Dossier n° 26000026/84

**la demande d'autorisation environnementale relative à la réalisation d'un
aménagement urbain « Baie des Princes » concernant un complexe
touristique hôtelier sur la commune d'Orange et le permis d'aménager,
déposés par la société IMMOBILIS**

RAPPORT ET CONCLUSIONS

Localisation des sites d'implantation alternatifs (source : étude d'impact, tome 2, page 6)

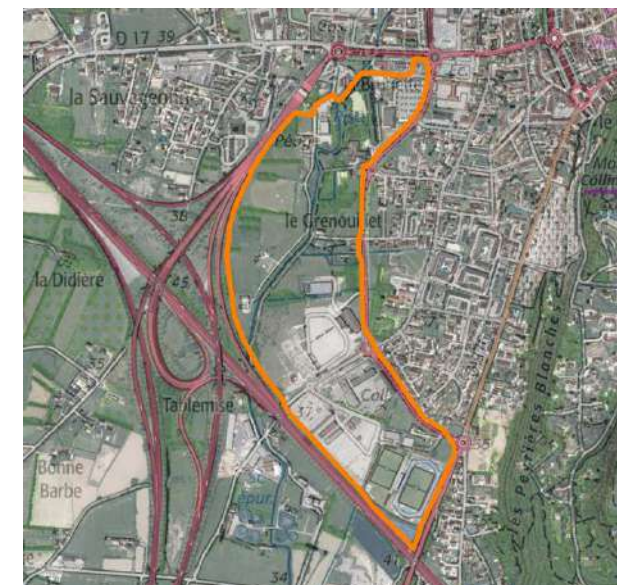
(1) La MRAe recommande de conduire, sur le territoire communal, une analyse détaillée identifiant des solutions de substitution raisonnables permettant de justifier le choix du site proposé au regard des enjeux forts de biodiversité.

1 – Le choix du site dicté par la finalité du projet visant à promouvoir un tourisme durable à l'écart des nuisances de la Ville

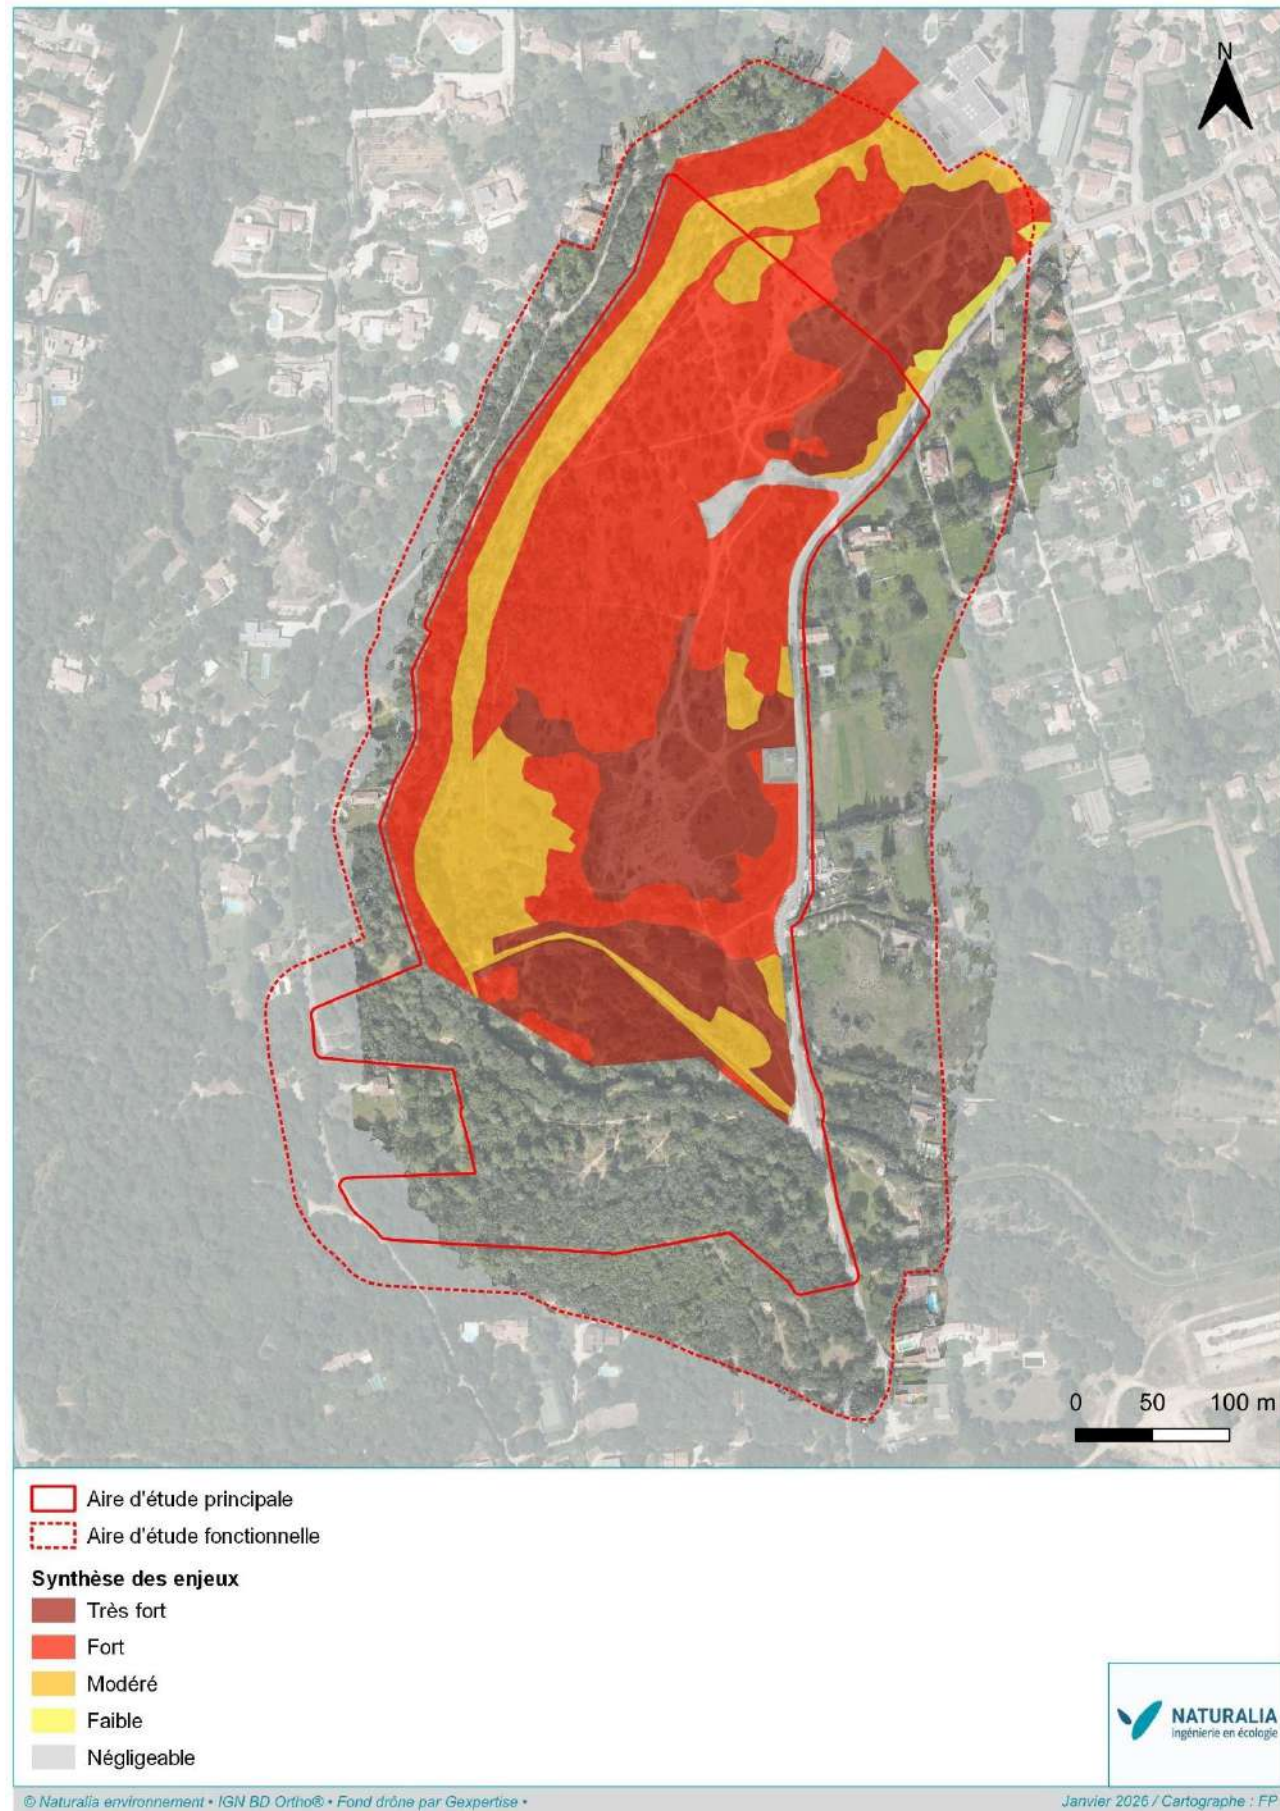
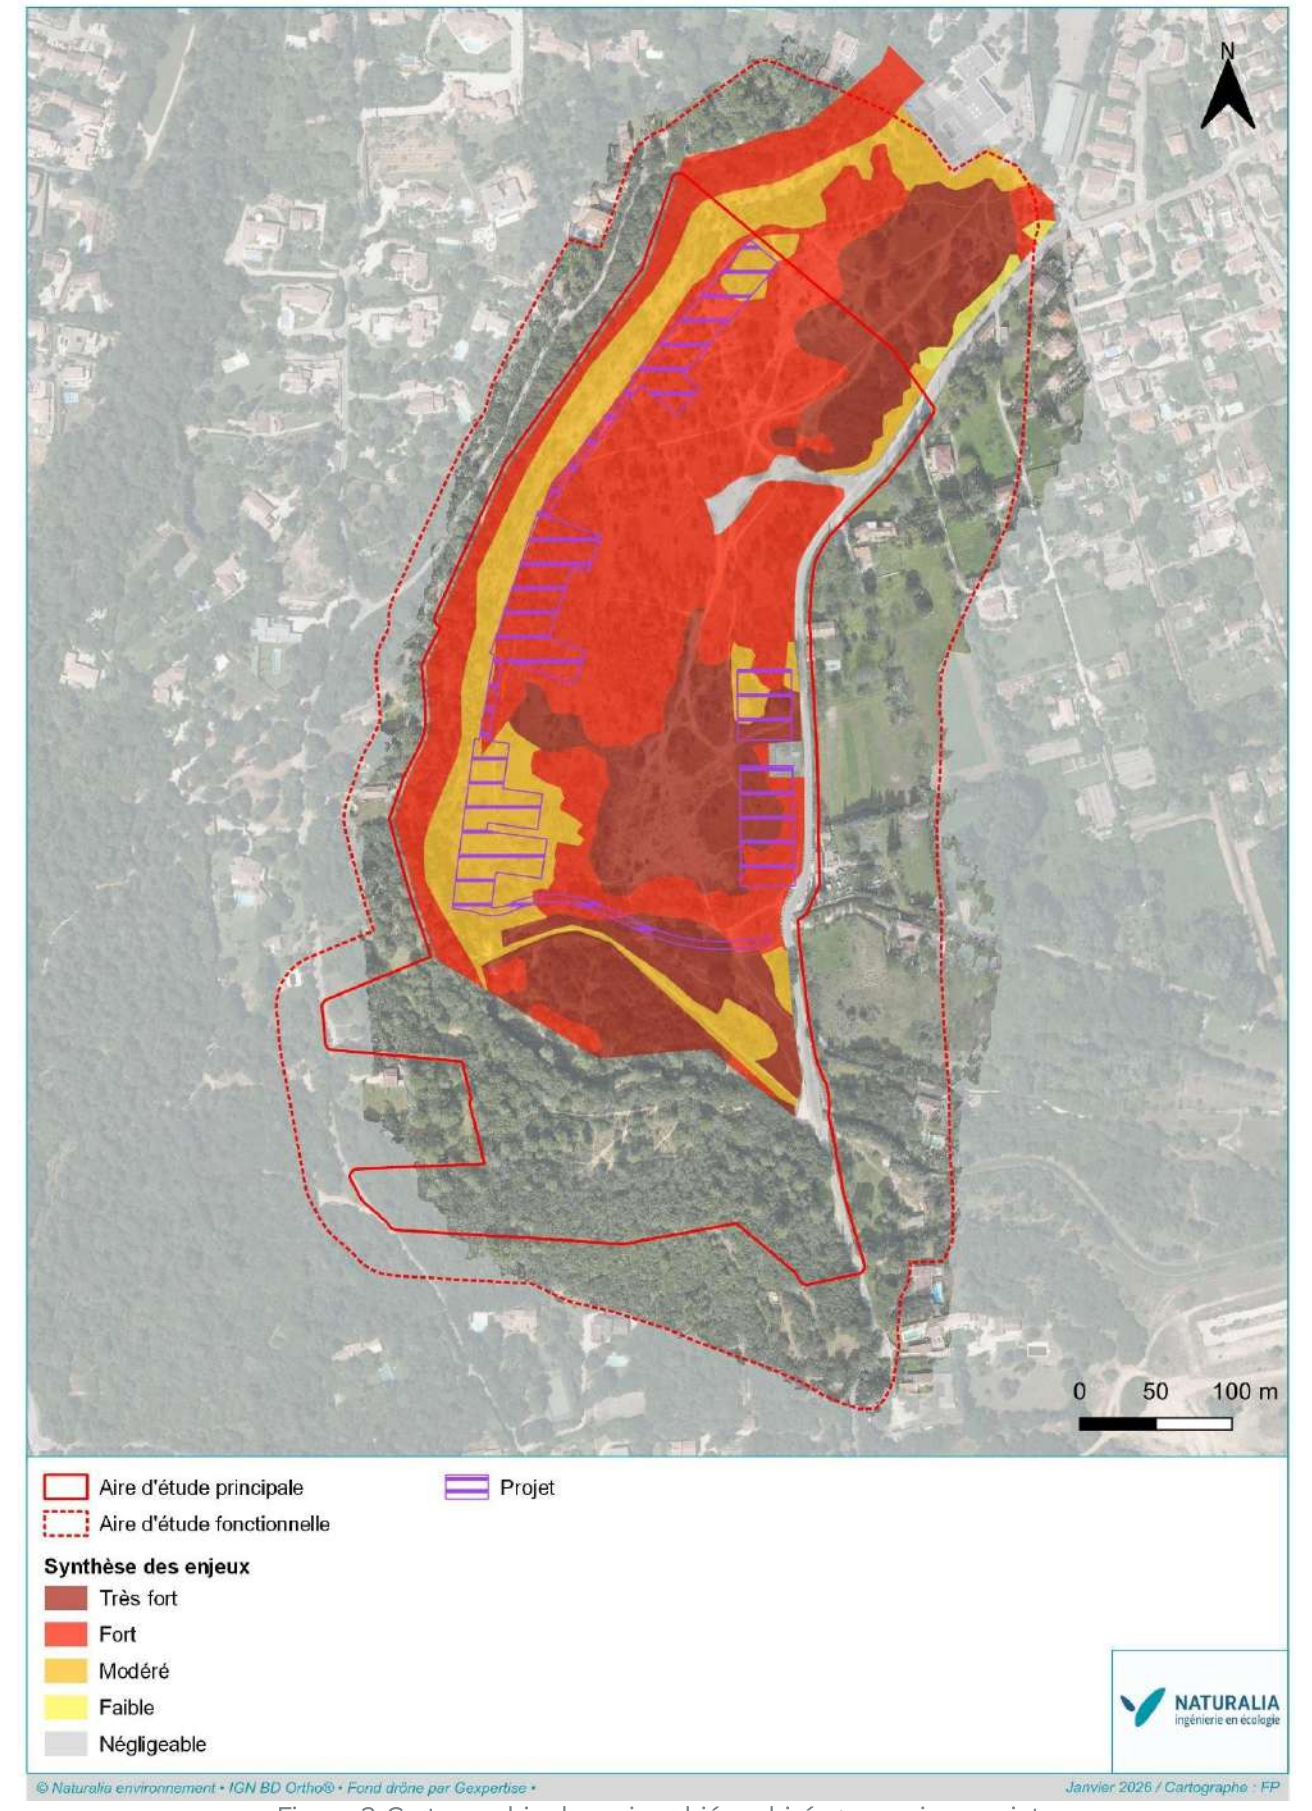
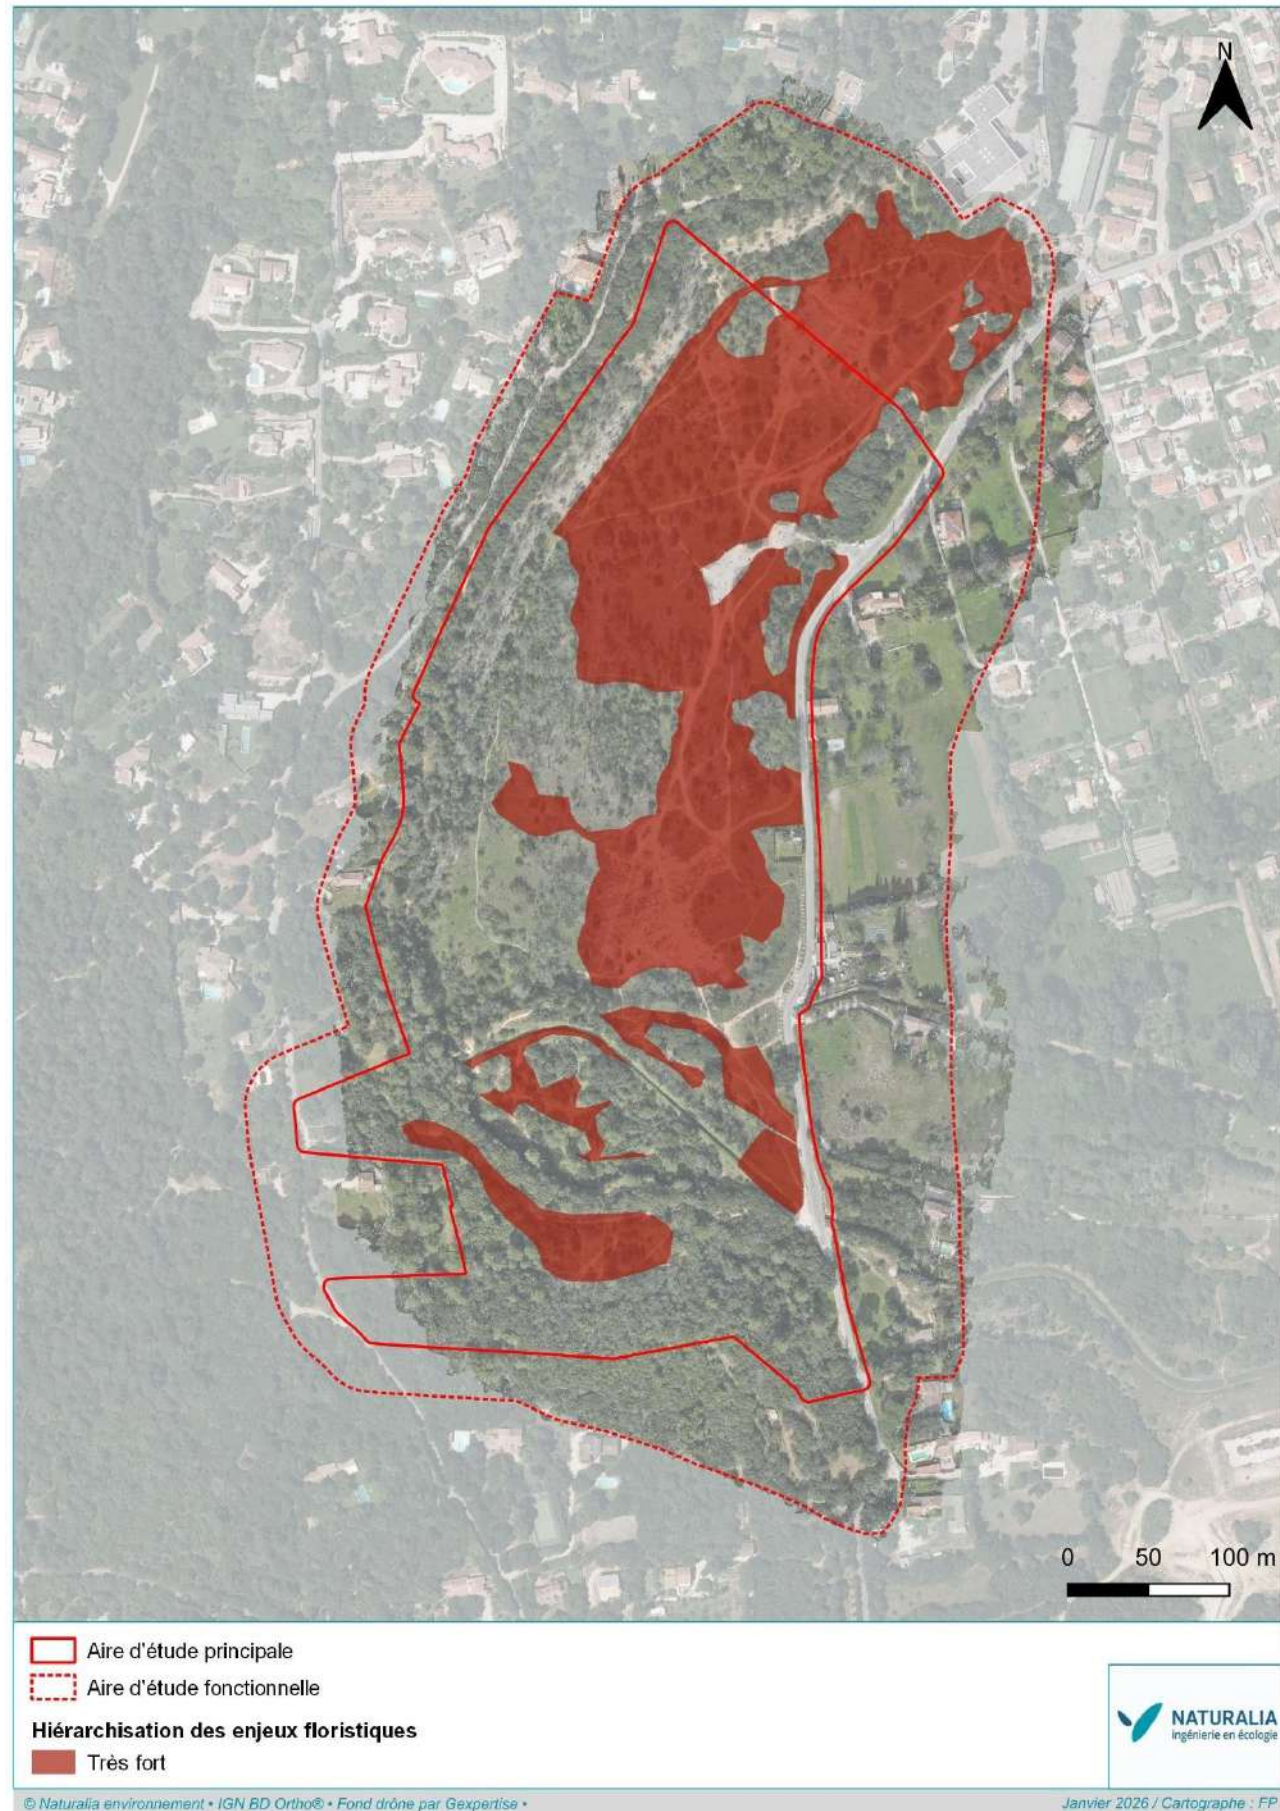
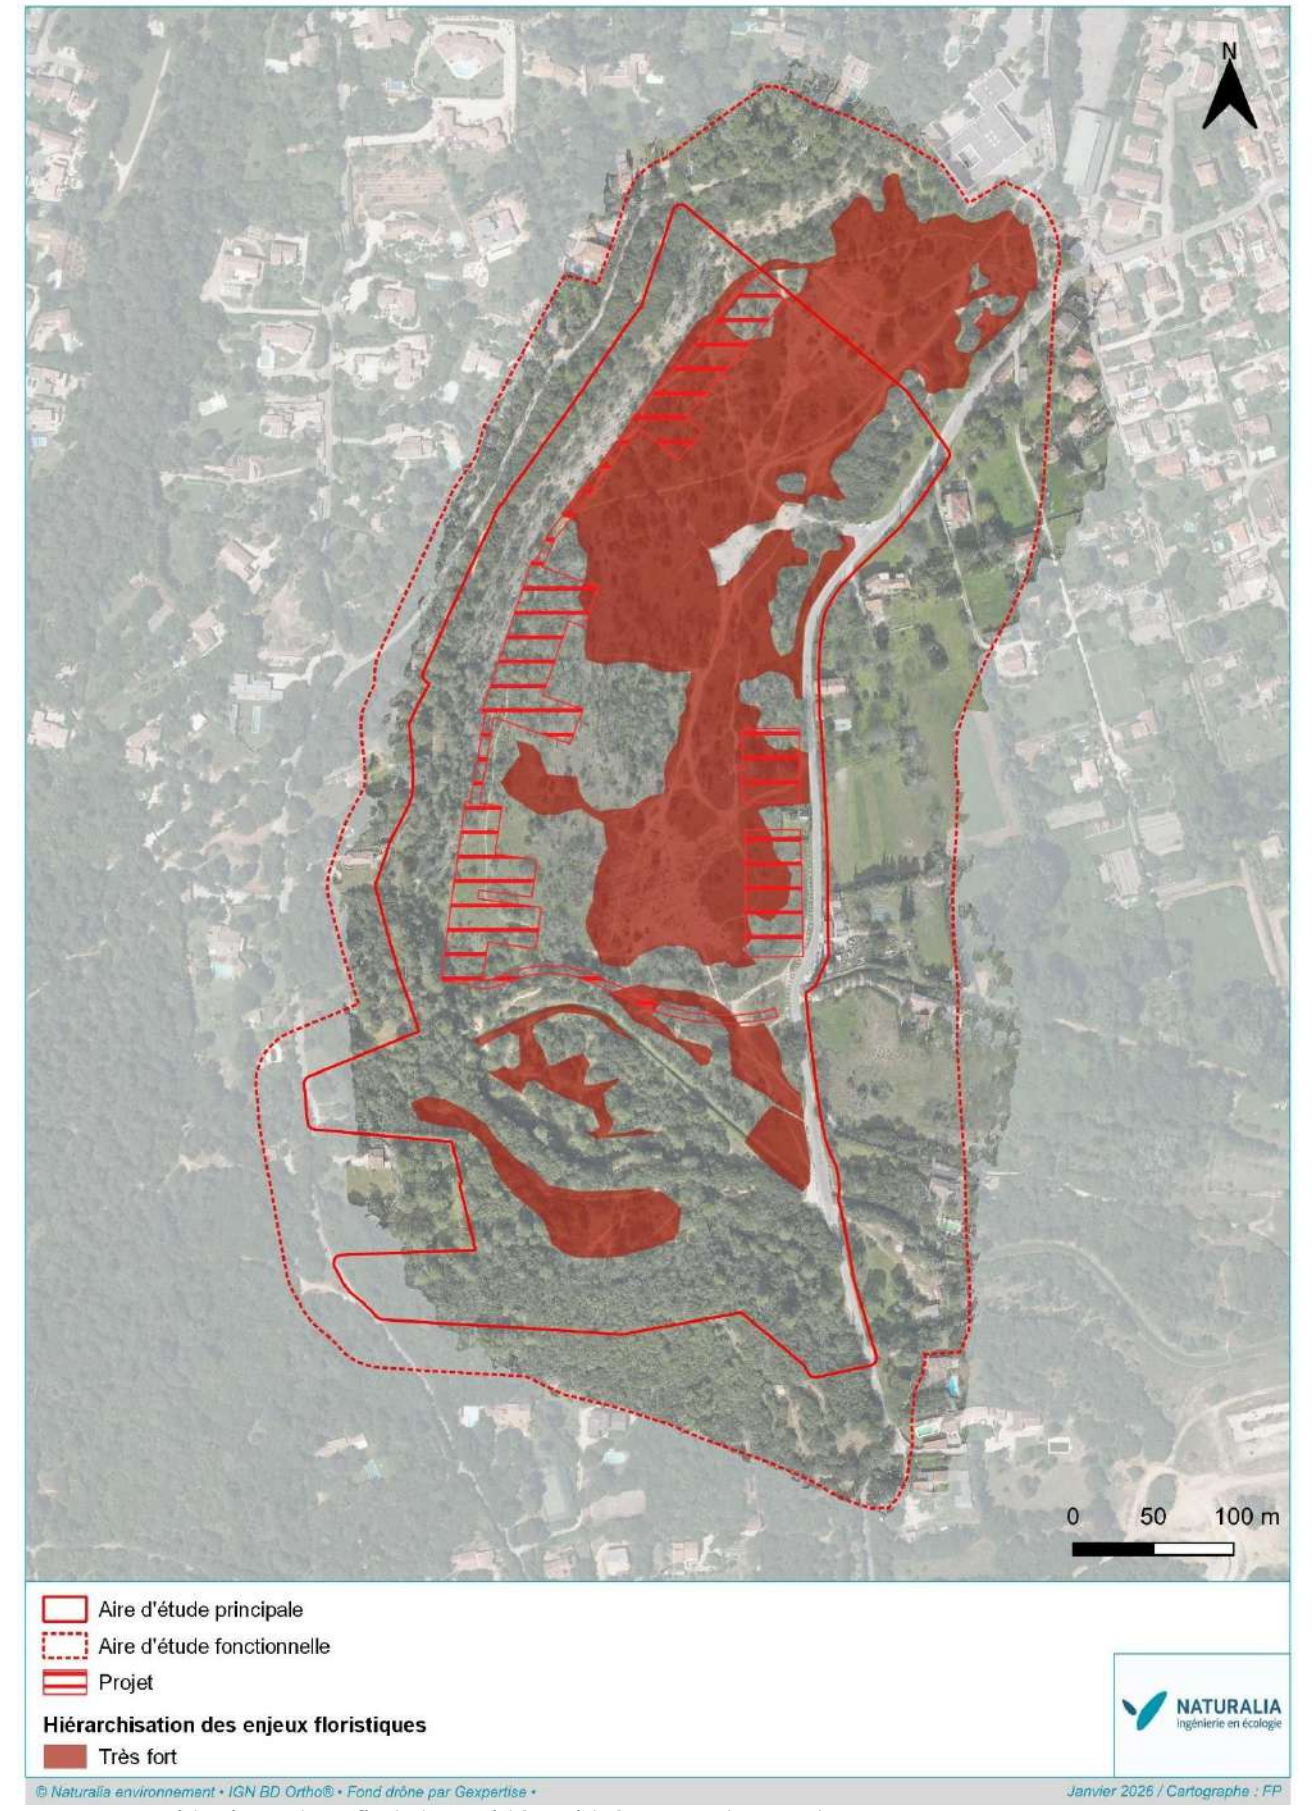
(2) La MRAe recommande de présenter une hiérarchisation cartographiée des enjeux écologiques par groupes d'espèces, ainsi qu'au niveau global du secteur de projet.

Les cartographies des enjeux écologiques par groupe d'espèces (Figures 6 à 15), déjà produites dans le mémoire en réponse à la MRAe, seront intégrées au VNEI.
